－ 改善箇所説明図 －

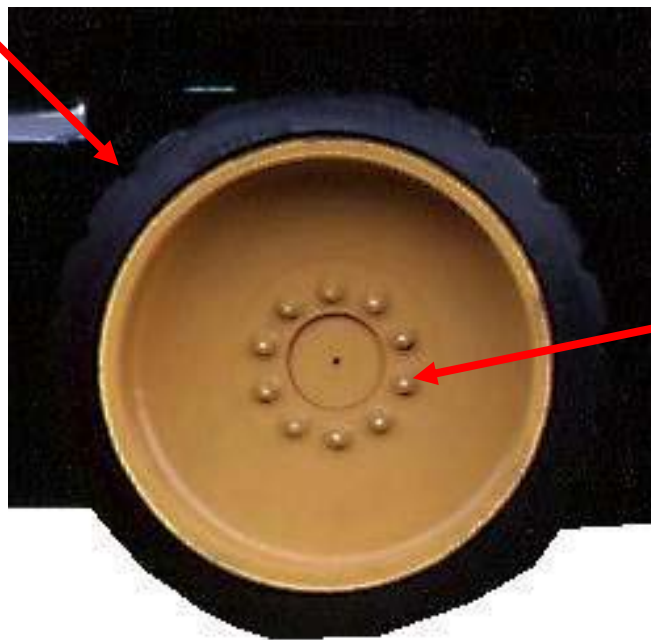
基準不適合発生箇所

アスファルト・フィニッシャの前車輪において、取付けナット締め付け力が不足しているものがある。そのため、そのままの状態で使用を続けると当該ナットが弛み、車輪が脱落するおそれがある。

前車輪取付けナットを
規定の締め付け力で締め付ける

全車両、当該ナット座面の塗装を除去し、取付けナットを規定の締め付け力で締め付ける。
また、ハブボルト及び取付けナットが損傷しているものは新品に交換する。

識別：対策済み車両には、取付けナットに白ペンキを塗布する。
